Régie de l'énergie du Québec

R-3770-2011

Demande d'autorisation de lecture à distance - Phase 1 du Distributeur.

Demande de renseignements no.1 de l'ACEF de l'Outaouais

ii. Figure 4

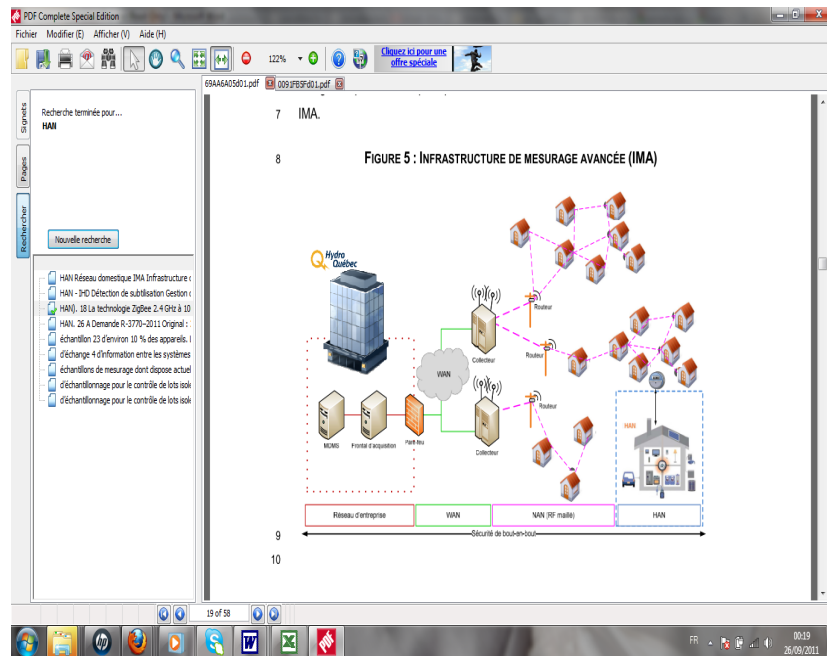
- a) Veuillez indiquer quelles sont les contraintes qui s'opposeraient à l'implantation immédiate de la fonctionnalité de Gestion de la demande dans la phase 1 du projet LAD.

- b) Veuillez indiquer le temps requis pour l'implantation de cette fonctionnalité pour le cas de HQD.
- c) Veuillez comparer, en termes de profils de charge et besoin de gestion de la demande, la position de HQD vis-à-vis des autres entreprises qui ont utilisé la fonctionnalité Gestion de la demande.

- d) Veuillez classer, dans la figure 4, la relève à distance. Expliquez pourquoi cette fonctionnalité est exclue du classement.
- e) Veuillez indiquer si l'automatisation du processus de la relève et l'interruption et la mise en service répondent à un besoin du Distributeur ou bien à un besoin de ses clients pour avoir fait l'objet de la première phase du projet LAD. Veuillez justifier le report à terme de la fonctionnalité Gestion de la demande.
